**Technische Mitteilung / Service Bulletin****Priority 2 - RECOMMENDED**

<b><u>Technische Mitteilung Nr. / Datum:</u></b>	TM TAE 601-1002 P2, Revision 1 / 21. April 2011
<b><u>Service Bulletin No. / Date:</u></b>	TM TAE 601-1002 P2, Revision 1 / April 21, 2011
<b><u>Betrifft:</u></b>	Circuit Breaker Schaltungsänderung Cessna 172 R and S
<b><u>Subject:</u></b>	<i>Change of the electrical circuit breaker connection Cessna 172 R and S</i>
<b><u>Betroffenes Luftfahrtgerät:</u></b>	Cessna 172 R, S mit TAE 125-02-99 Installation
<b><u>Type affected:</u></b>	<i>Cessna 172 R, S with TAE 125-02-99 installation</i>
<b><u>Betroffene Geräte-Nr.:</u></b>	Alle, ausgenommen <ul style="list-style-type: none"><li>- TAE 125-02-99 Installationen welche gemäß IM-20-02 für Cessna R, S - Issue 1, Rev. 5 oder spätere Ausgaben eingerüstet wurden, oder</li><li>- TAE 125-02-99 Installationen welche von einer TAE 125-01 Installation umgerüstet wurden an welcher bereits TM TAE 601-0008 durchgeführt wurde</li></ul>

TM TAE 601-1002 P2, Erstausgabe / 5. September 2008

**Bild 1/ Figure 1**

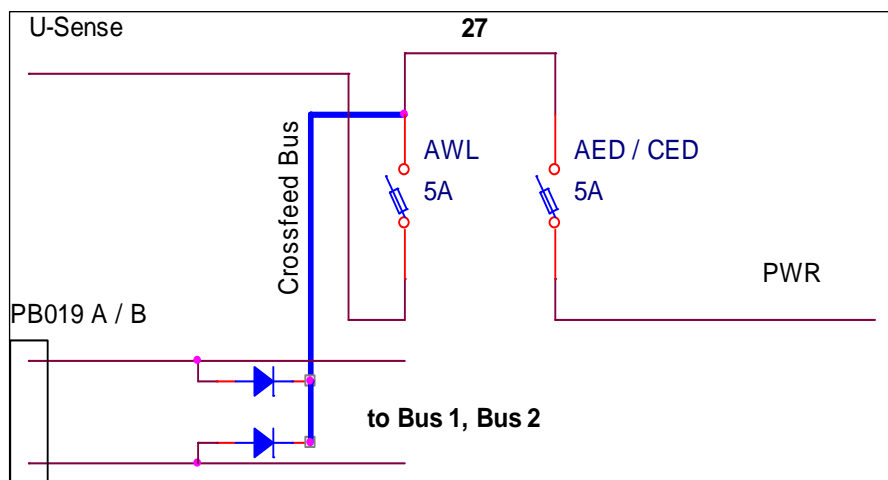
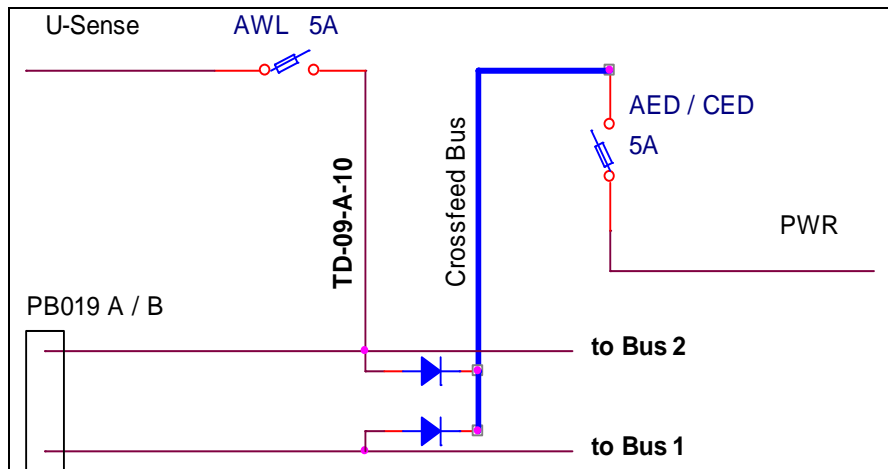
*Wiring schematic for aircraft with TAE 125-02-99 installation after conversion from TAE 125-01 installation; prior to accomplishment of Service Bulletin TM TAE 601-1002 P2.*

*Wiring schematic for aircraft with TAE 125-02-99 installation after conversion from TAE 125-01 installation; with Service Bulletin TM TAE 601-1002 P2 accomplished.*

- *Connect terminal M3,5 from line (item 1) TD-09-A-10 to the circuit breaker AWL (ex AED/CED)*
- *Install Usense to the second connection of circuit breaker AWL*
- *Connect line PWR from display Loom to the free connection of the circuit breaker AED/CED (ex AWL)*
- *Install the inboard cover over the circuit breakers*
- *Attach the circuit breaker panel to the lower instrument panel*
- *Connect the cables for the Main and the Excitation Battery*

**Bild 3/ Figure 3**

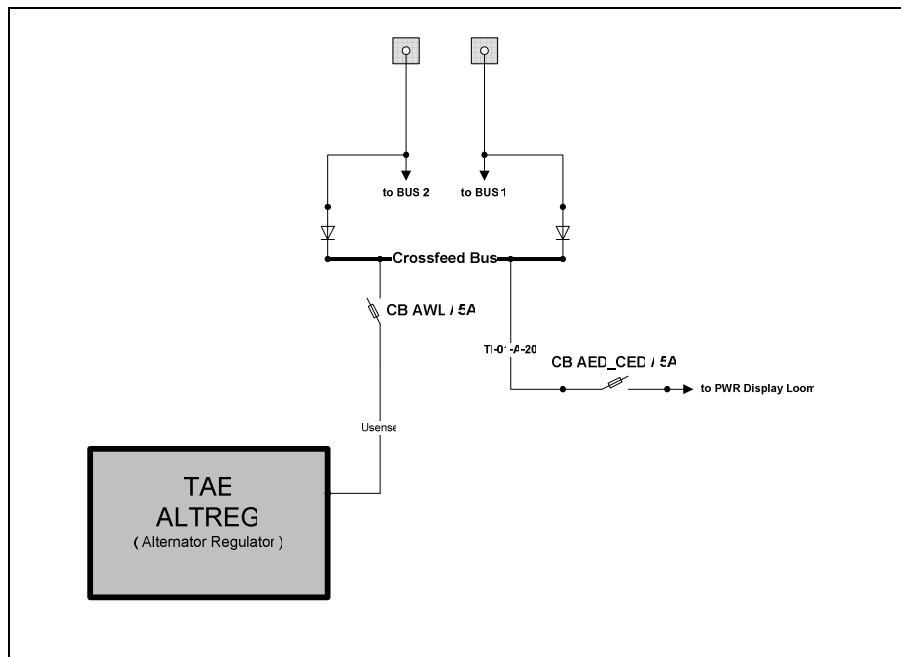
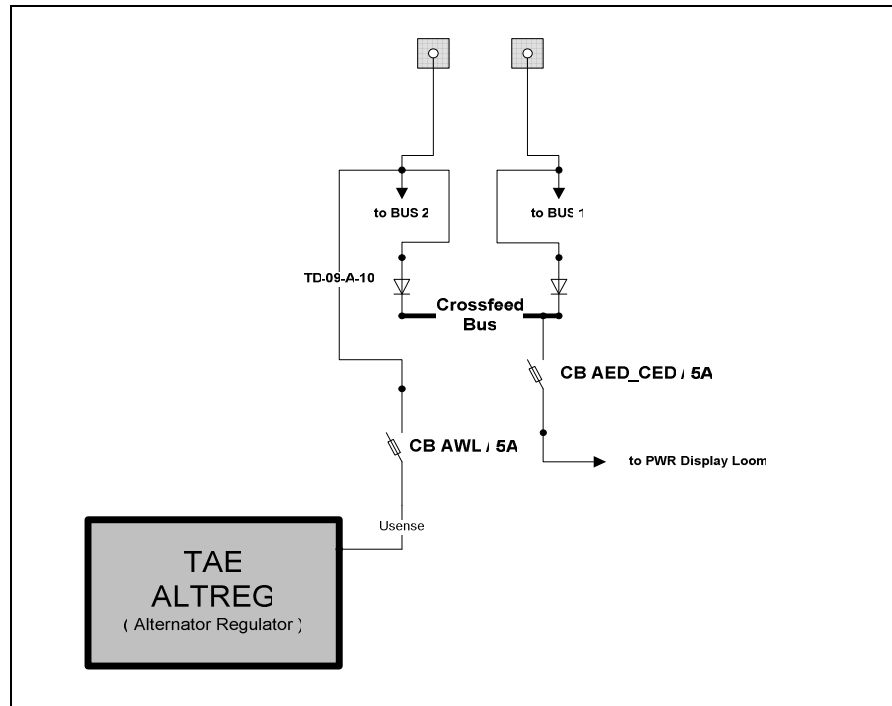
*Wiring schematic for aircraft with TAE 125-02-99 installation; prior to accomplishment of Service Bulletin TM TAE 601-1002 P2.*

*Wiring schematic for aircraft with TAE 125-02-99 installation; with Service Bulletin TM TAE 601-1002 P2 accomplished.*
